改善箇所説明図

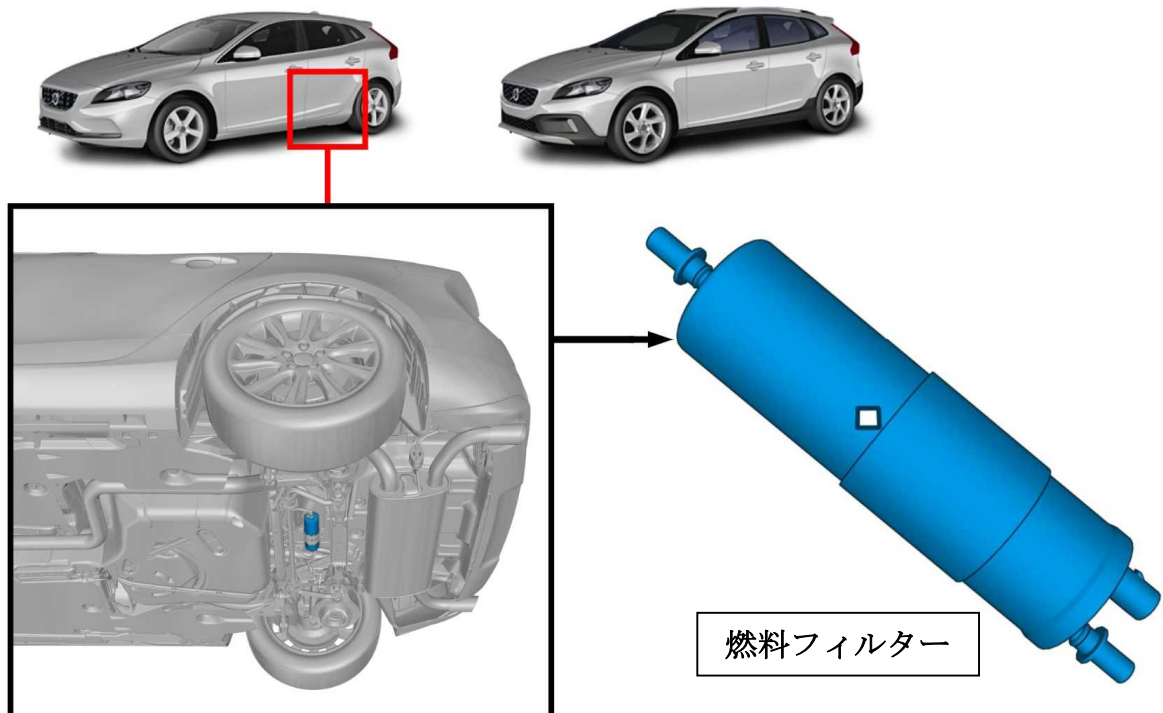
基準不適合発生箇所

燃料フィルターの防錆処理が不適切なため、融雪剤等の影響によって腐食することがある。そのため、燃料フィルターから燃料が漏れるおそれがある。

改善の内容

全車両、燃料フィルターを対策品に交換する。
